SOPRINTENDENZA SPECIALE PER IL PIANO NAZIONALE
DI RIPRESA E RESILIENZA

Oggetto: [ID_VIP: 8692] **PROVINCIA DI SASSARI (progetto: comuni di Bessude, Borutta, Ittiri e Thiesi) – PROVINCIA DI ORISTANO (trasporto degli aerogeneratori: comune di Santa Giusta) - Progetto per la costruzione e l'esercizio di un impianto di produzione da fonte eolica e relative opere connesse e infrastrutture indispensabili, denominato Parco Eolico "ENERGIA MONTE PIZZINNU" con potenza installata pari a 54,4 MW, costituito da 8 aerogeneratori – PROGETTO DEFINITIVO.**
Procedura riferita al Decreto legislativo n. 152 del 2006 – VIA (art. 23 – PNIEC)
Proponente: Fred. Olsen Renewables Italy S.r.l.
Parere tecnico istruttorio della Soprintendenza speciale per il PNRR.

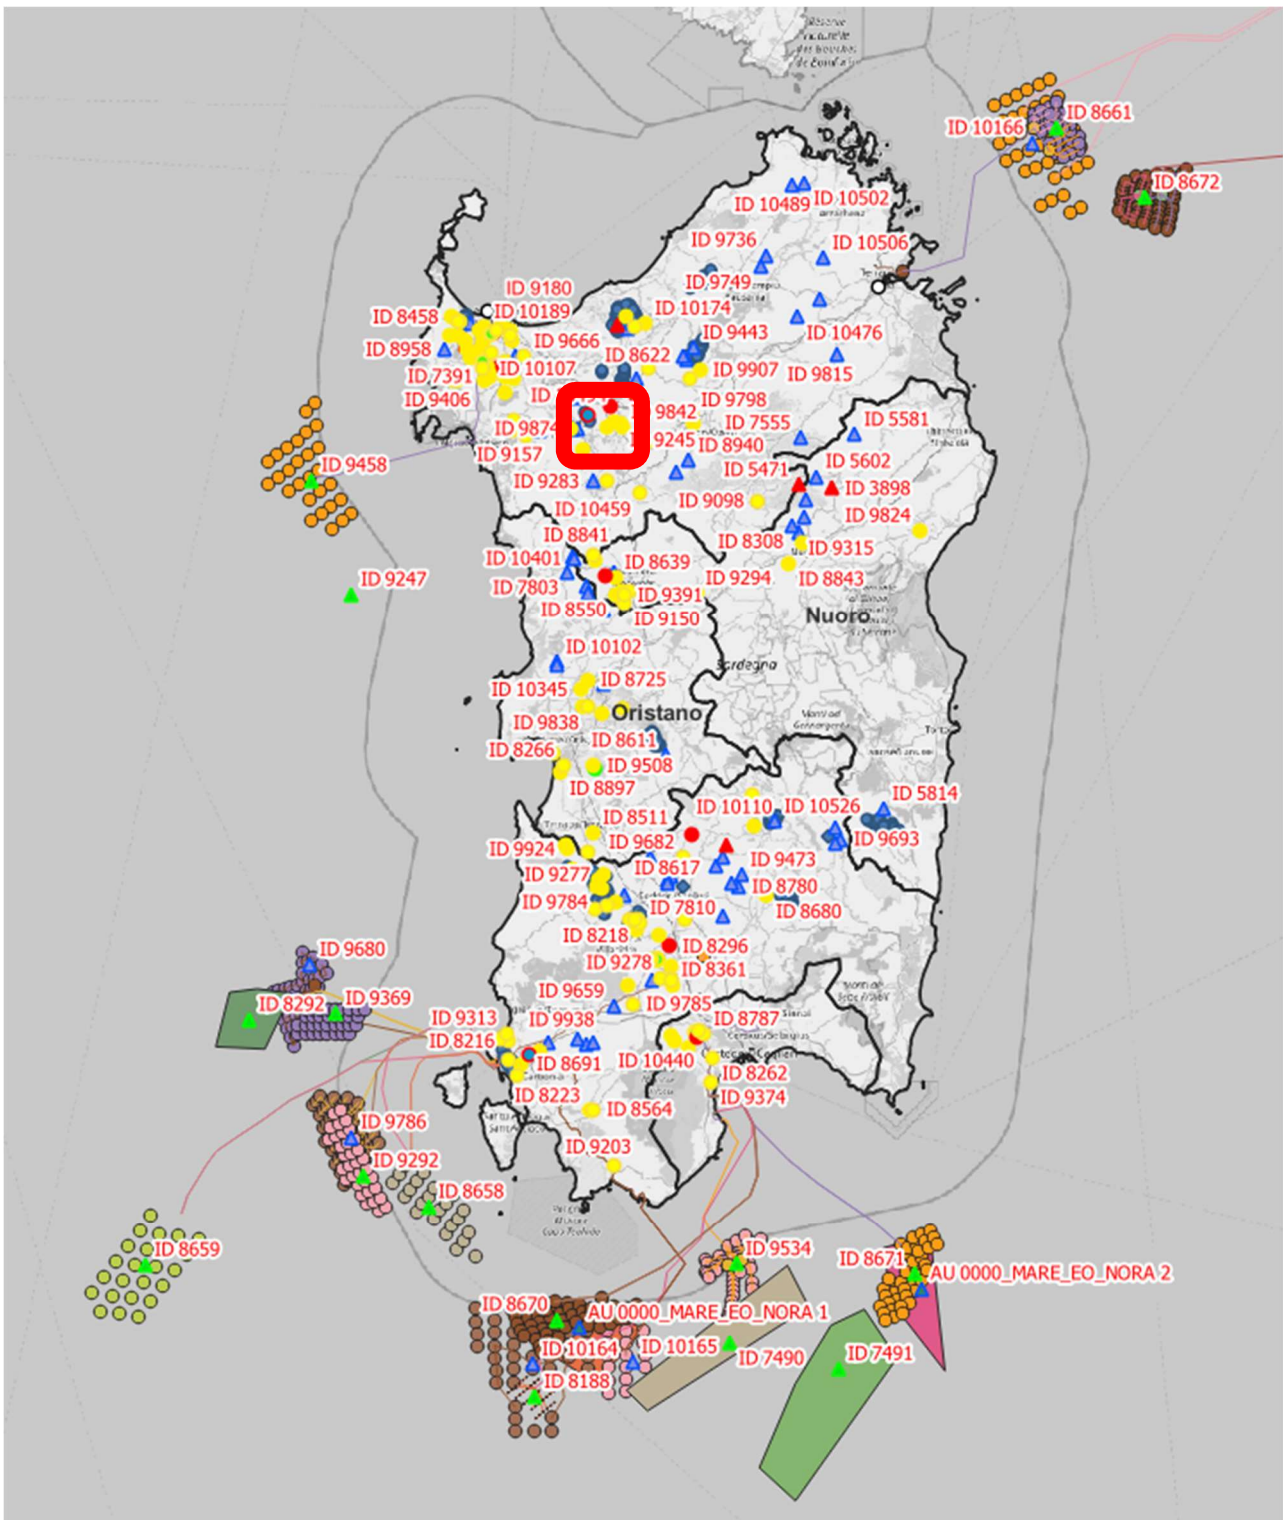
(elaborazione della Soprintendenza speciale per il PNRR, con evidenziato il progetto di cui trattasi – ID_VIP 8692, con WTG in VERDE – e quello sovrapposti denominato “MONTE PELAO” – ID_VIP 9295, WTG in MARRONE – ove si dimostra ancora una volta la mancanza di una adeguata pianificazione territoriale per la localizzazione degli impianti FER, con l’evidente problema derivante a cascata sul conseguente obbligatorio svolgimento di valutazioni a carattere ambientale su plurime istanze ricadenti nello stesso ambito areale, le quali istanze non potranno avere alcun totale favorevole esito, con spreco di risorse pubbliche, non più proficuamente attese a progetti di cui si possa ragionevolmente prevedere invece un esito valutativo favorevole)
